島根原子力発電所保安規定審査資料	
資料番号	TS-86
提出年月日	2023年8月24日

島根原子力発電所2号炉

保安規定第60条（非常用ディーゼル燃料油等）の
変更について

2023年 8月
中国電力株式会社

図1 保安規定第60条にLCO等を新たに設定した範囲

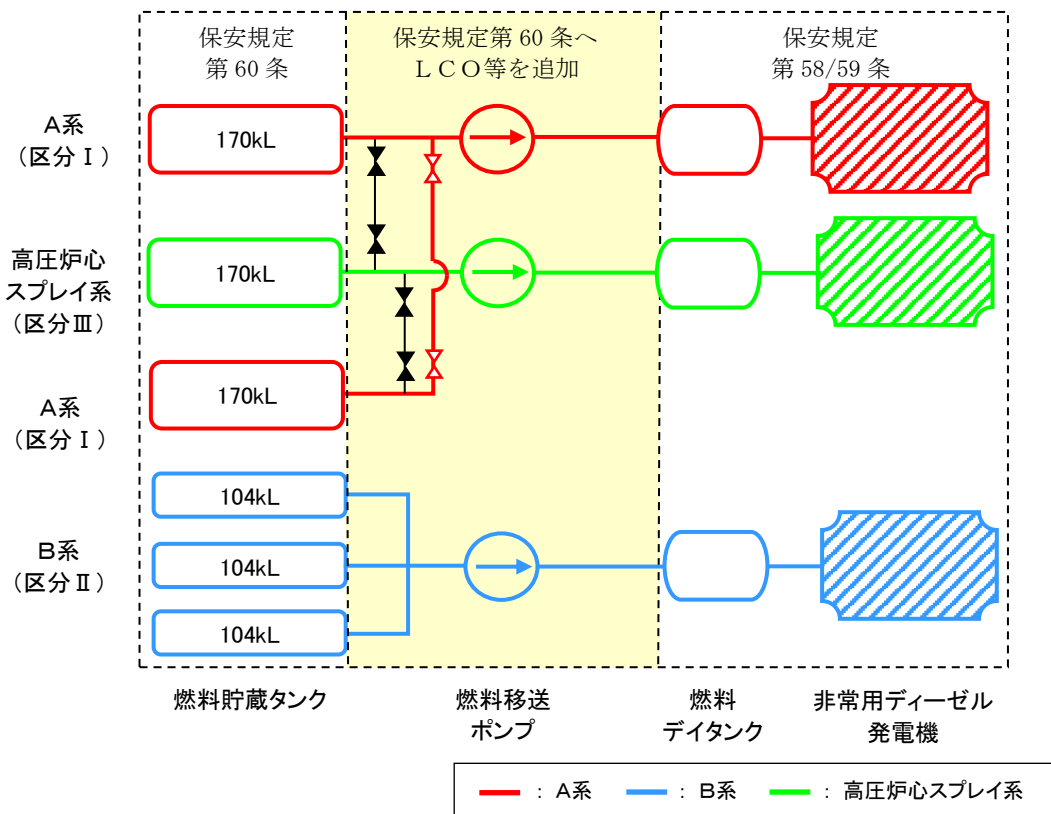
今回保安規定補正申請では、「保安規定変更に係る基本方針」に基づき、全ての重大事故等対処設備に対してLCO等を設定しており、移送ラインについても既存の保安規定第60条にLCO/AOTを設定した。保安規定第60条にLCO/AOTを新たに設定した範囲を図1に示す。

また、タイラインを構成する弁および配管についても移送ラインを構成する弁および配管の一部であると整理し、LCO/AOT適用範囲に含むこととする。

なお、定事検停止時等は点検等によりタイラインを用いて供給する場合もある。

図2 系統構成見直し前後の比較

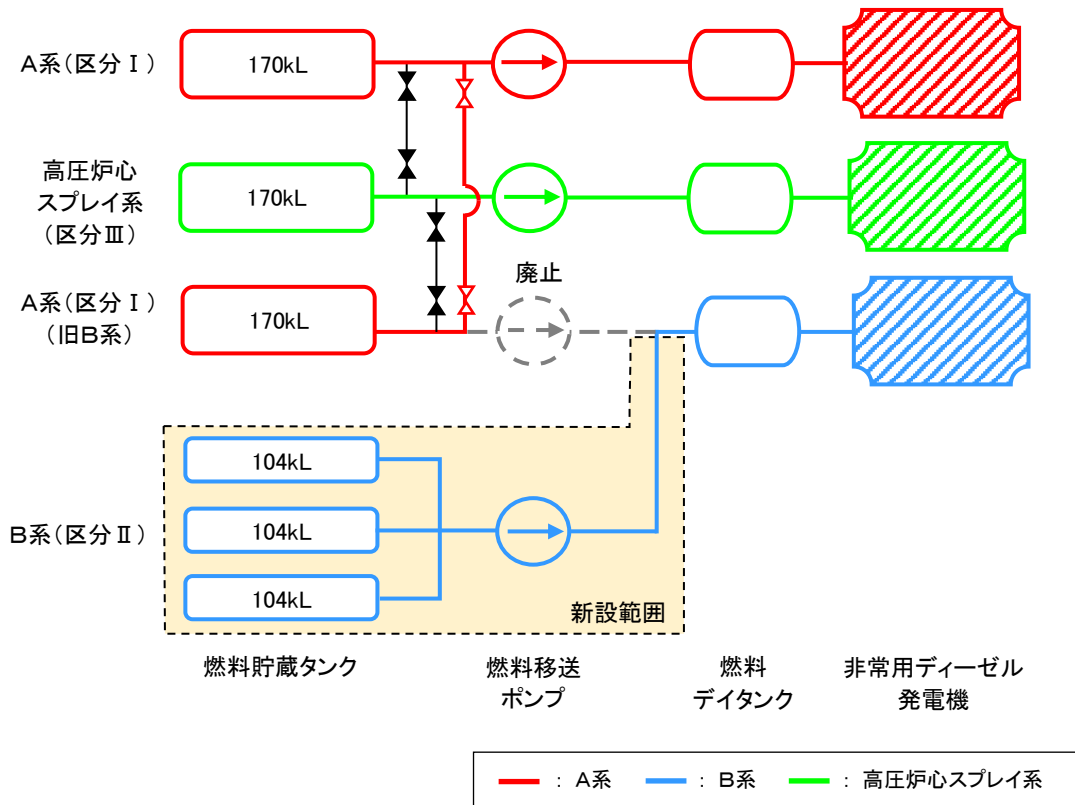
燃料貯蔵タンク，燃料移送ポンプおよび燃料移送系配管については，不燃材料で構成されており，従来は火災の影響を受けるおそれは無いものとして，A系，B系および高圧炉心スプレイ系の一部範囲は同一区画に設置されていた。新規制基準を踏まえた火災防護対策としては，これらの系統が同時に機能喪失することがないように，安全系区分Ⅰ・Ⅲ（A系・高圧炉心スプレイ系）と安全系区分Ⅱ（B系）について系統分離対策を実施することとした。具体的には，従来B系として使用していた燃料貯蔵タンクと燃料移送系配管の一部をA系として用いることとし，B系の燃料貯蔵タンク，燃料移送ポンプおよび燃料移送系配管を別区画に新設することとした。系統構成の見直し前後の比較を図2に示す。
